【別冊：第60回採石場審議会に伴う現地確認結果】①

第60回鳥取県採石場安全対策審議会に諮問した環境プラント工業(株)採石場について、委員合同の現地確認を行わないこととした。このため、令和2年9月11日(金)に米子県土整備局において標記審議会諮問案件の現場を確認したので、その概要を報告します。

2.場所 西伯郡南部町東上字切塞1250外13筆 環境プラント工業株式会社 採石場

【採石場周辺①】

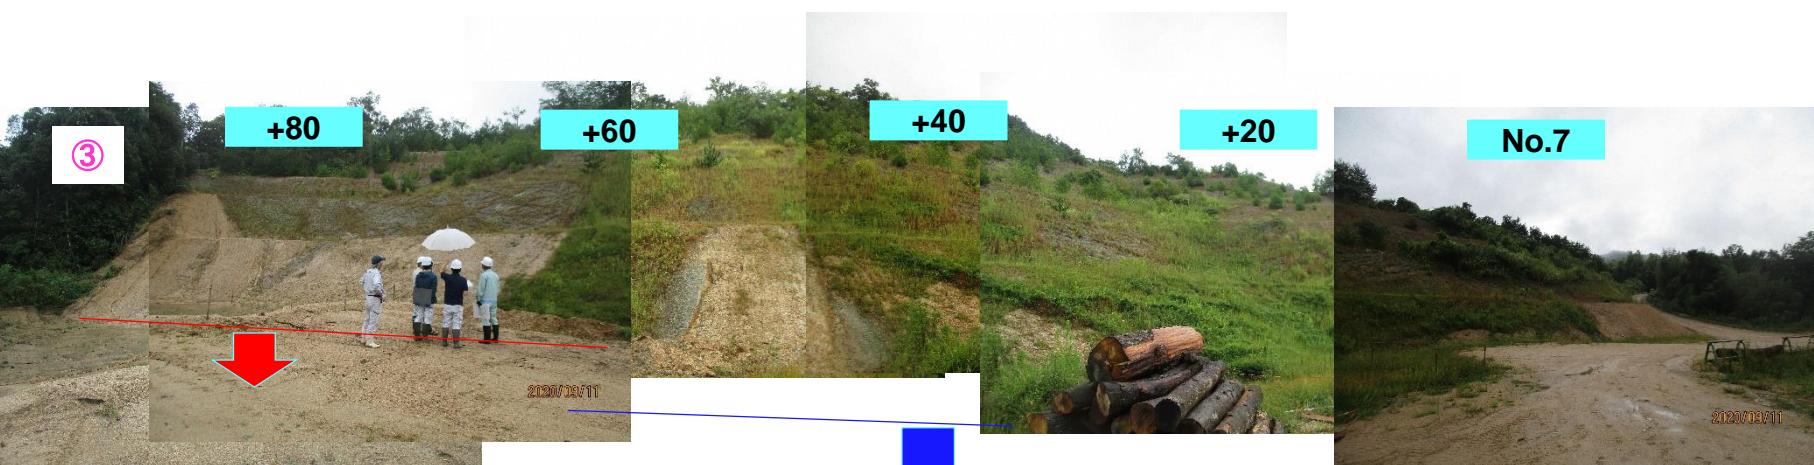
採石場への関係者以外の進入防止措置がとられているか。

⇒措置がされている。(P6写真①)

岩石採取場の標識は設置されているか。

⇒設置されている。(P6写真②)

場内の保安施設や洗車場の確認を行った。

⇒ 適切であることを確認。(P6写真：洗車ピット)

⑥小段の高さ

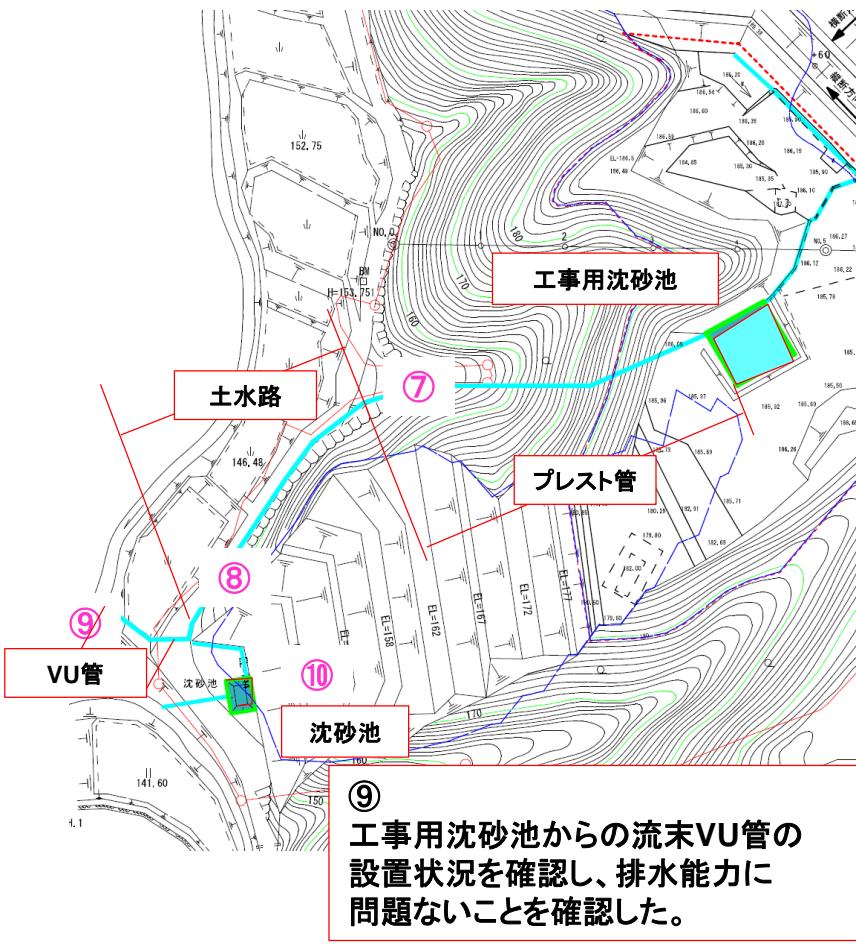
小段の高さは適当(5メートル以下)か。

⇒適当であることを確認。(P9)

採取後の法面に異常は見られないか。

⇒異常が見られないことを確認。(P9)

+60地点
採取後の法面の状況
前回のガリ浸食の箇所には土嚢袋
にて補修されていることを確認

【排水計画・緑化②】

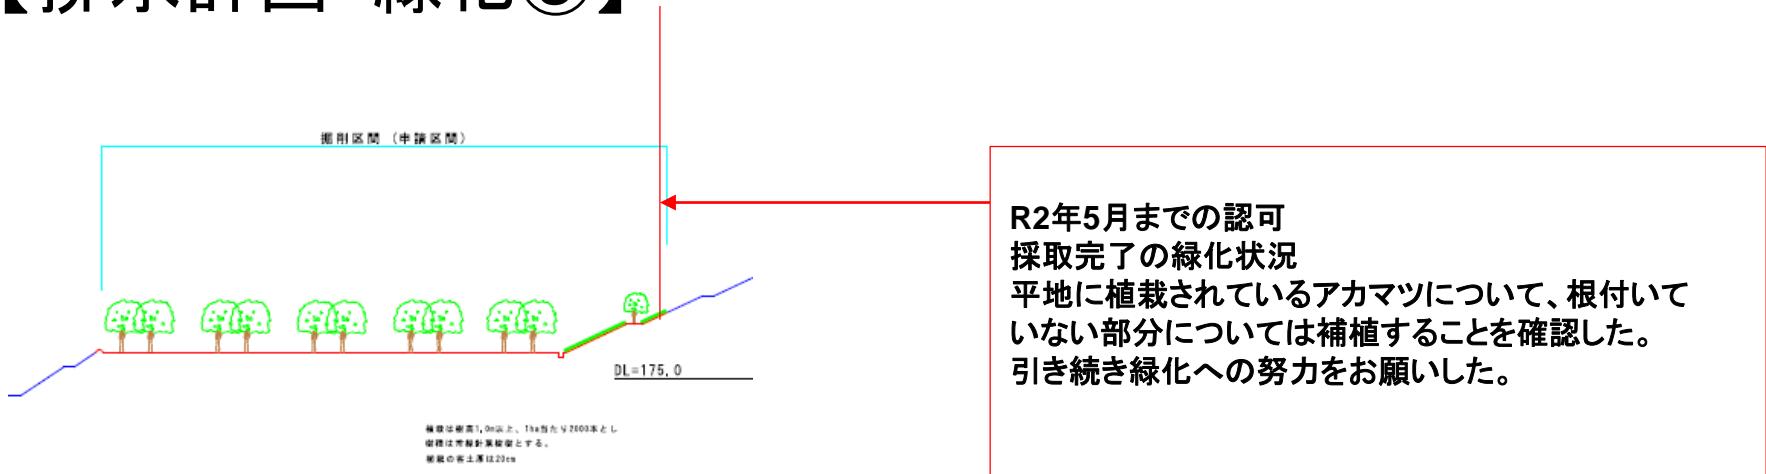
場内の排水処理は適切か。

⇒ 適切であることを確認。(P10～11)

沈殿池又は沈砂池の管理は適切か。

⇒ 適切であることを確認。(P10～11)

排水等の流末処理は適切か。

⇒ 適切であることを確認。(P10～11)

⑩ 沈砂池は以前の小規模開発時に設置したもので、放流先にはヒューム管で排水し能力に問題ないことを確認した。
